改善箇所説明図

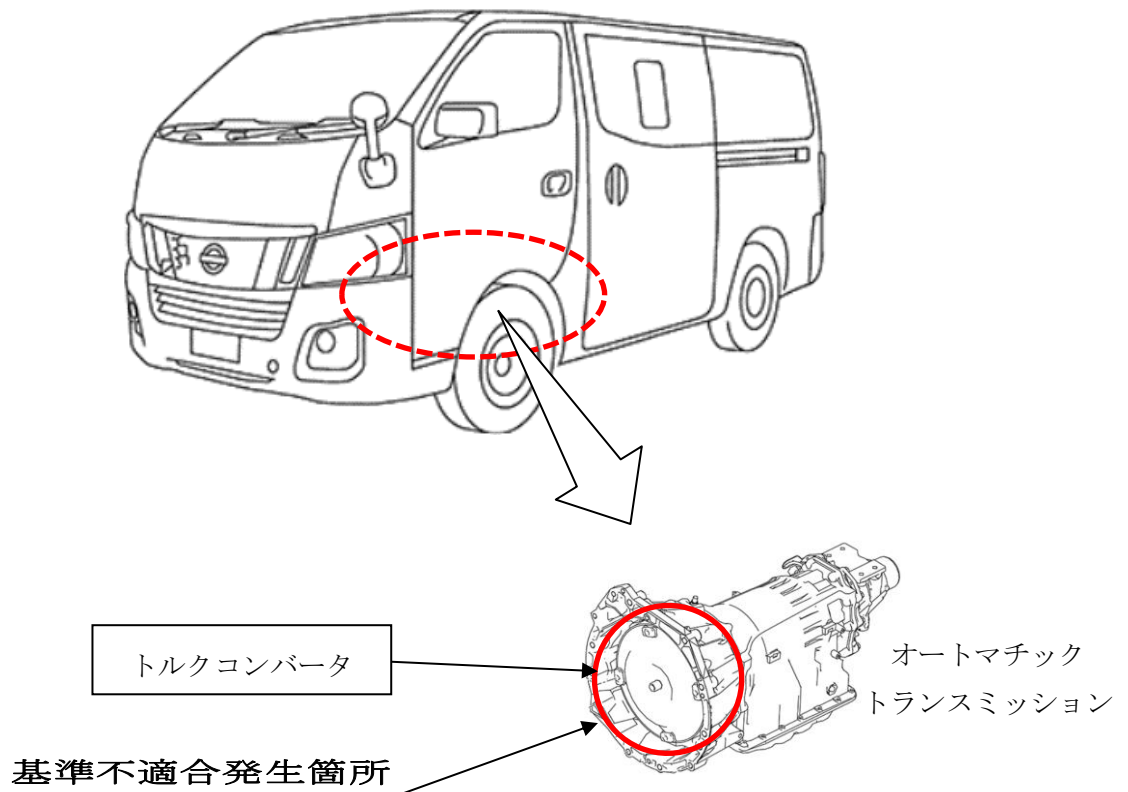
オートマチックトランスミッションにおいて、トルクコンバータのロックアップクラッチを固定するリベット寸法が不適切なため、強度が不足してリベットが破損することがある。そのため、リベットの破損片による摩擦材の異常摩耗等が発生して、トルクコンバータのロックアップができなくなり警告灯が点灯し、最悪の場合、摩耗粉によりオイルストレーナーが詰まり、オイルポンプの油圧が不足することで走行不能となるおそれがある。

全車両、トルクコンバータを対策品に交換する。なお、特定の故障コードを確認した場合はトランスミッション本体を交換する。

注： は交換部品を示す。

識別：白色のシールをモデルナンバープレートの右横に貼り付ける。
